Naše zn. 19726/2023-SŽ-SSZ-OVZ

Soubor staveb: Rekonstrukce ŽST Praha-Smíchov II. etapa a Výstavba lávky v ŽST Praha-Smíchov

Vysvětlení zadávací dokumentace – Dodatek č. 6

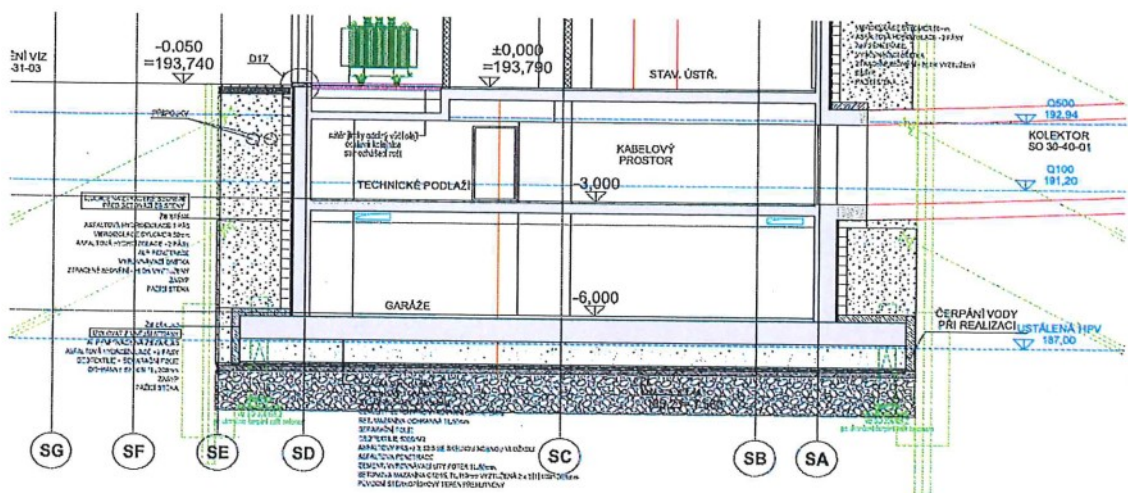
Zadavatelem postoupená dokumentace k části stavby **Rekonstrukce ŽST Praha-Smíchov-II. ETAPA** - ke stavebnímu objektu **SO 30-61-05 ŽST Praha-Smíchov, Stavební úpravy severního křídla VB** uvádí v Technické zprávě, že by měl být prováděn v minimálním rozsahu geologický průzkum. Výkaz výměr ale neobsahuje související položku a z další dokumentace není zřejmé, zda se bude realizovat či nikoliv po provedené demolici.

Žádáme zadavatele o upřesnění.

V Technické zprávě statické části je uvedeno:

„Před realizací, bude proto nutné dodělat geotechnický průzkum alespoň v minimálním normou doporučeném rozsahu. Jelikož se stavba nachází v blízkosti Vltavy, je možné, že byly jemné části zeminy odplaveny a zemina bude tím pádem málo ulehnutá. Pro ověření bude třeba udělat těžkou, případně velmi těžkou penetrační zkoušku. Geologický průzkum doporučuji doplnit co nejdříve, aby se daly co nejdříve udělat příslušná opatření, pokud by neodpovídal předpokladem uvažovaným při návrhu.“

Do soupisu prací je u objektu SO 30-61-05 doplněna položka Geotechnický průzkum.

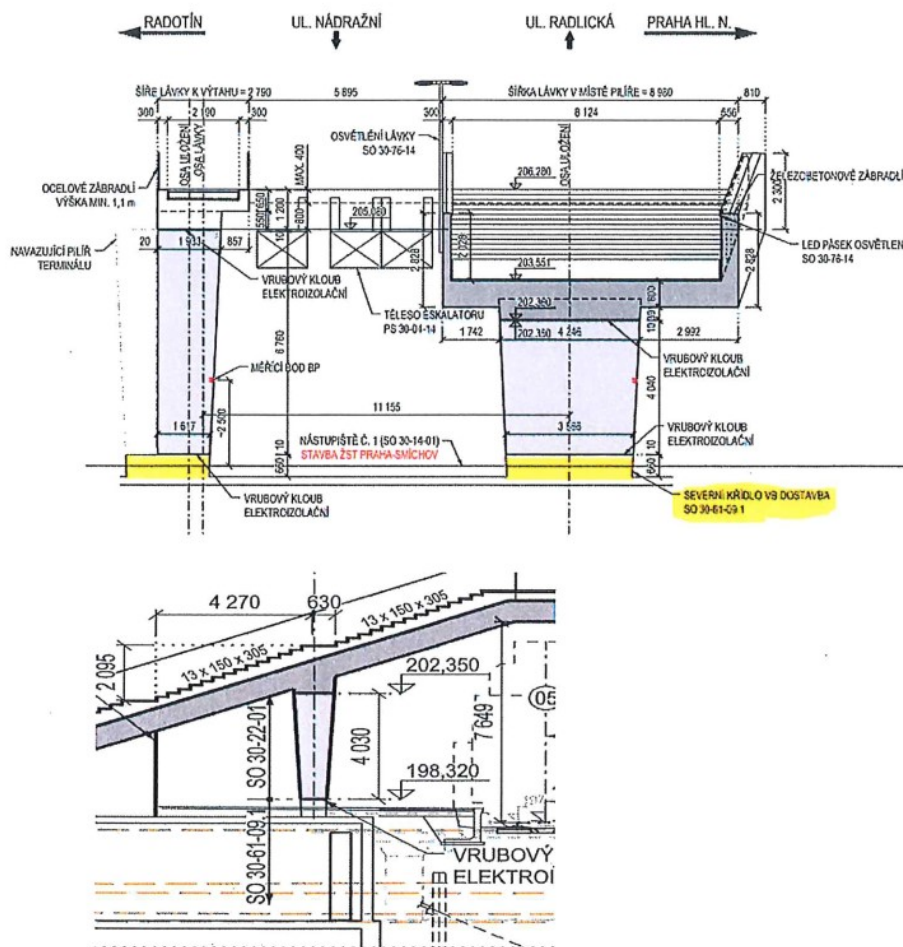
V zadavatelem postoupené dokumentaci k části stavby **Rekonstrukce ŽST Praha-Smíchov-II. ETAPA ke SO 30-20-04 ŽST Praha-Smíchov, železniční most v ev.km 4,133** není ve výkresové části obsažen výkres SO302004_2_011 Detaily a SO302004_2_602 montáž NOK fáze 2.

Dále je nad rámec rozpisky do zadávací projektové dokumentace umístěn výkres č. SO302004_2_605 ochranná konstrukce na NK2.

Žádáme zadavatele o kontrolu a poskytnutí výkresů uchazečům dle rozpisky.

Seznam příloh byl opraven. Příloha 2.602 je součástí přílohy 2.601.

Dokumentace je kompletní.
